[改善箇所説明図] ⑥

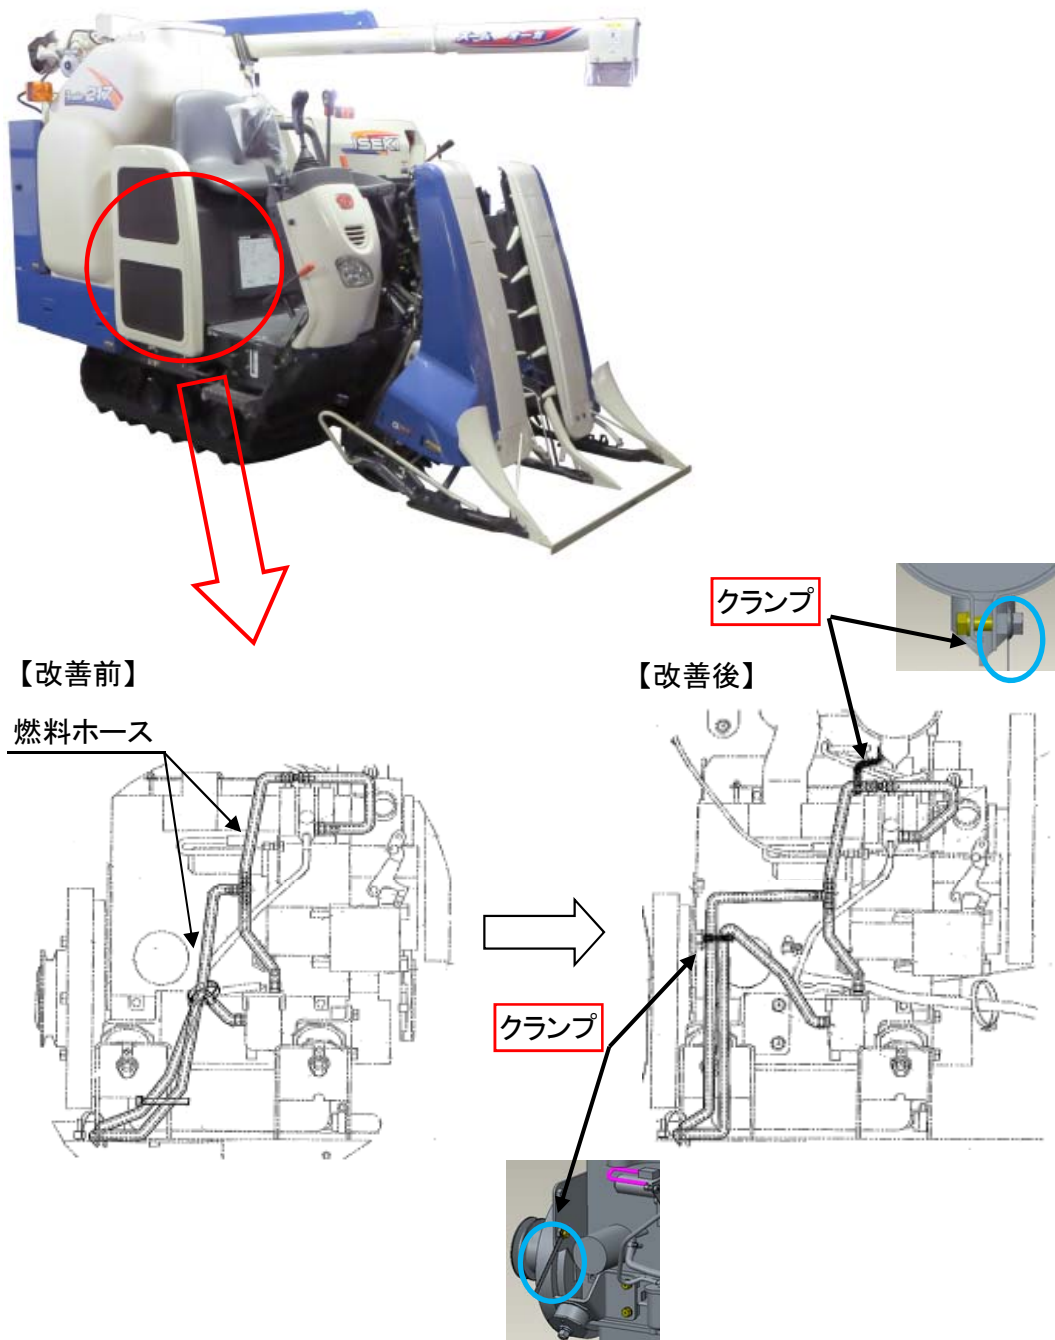
燃料装置において、燃料ホースの固定指示が不適切なため、燃料ホースがエンジン部品等に接触するものがある。そのため、そのまま使用を続けると、エンジン振動により燃料ホースが損傷し、最悪の場合、燃料が漏れるおそれがある。

注： クランプ は、追加する部品を示す。

全車両、クランプを追加して燃料ホースが接触しないように固定する。
また、燃料ホースの損傷を点検し、損傷がある場合は新品と交換する。
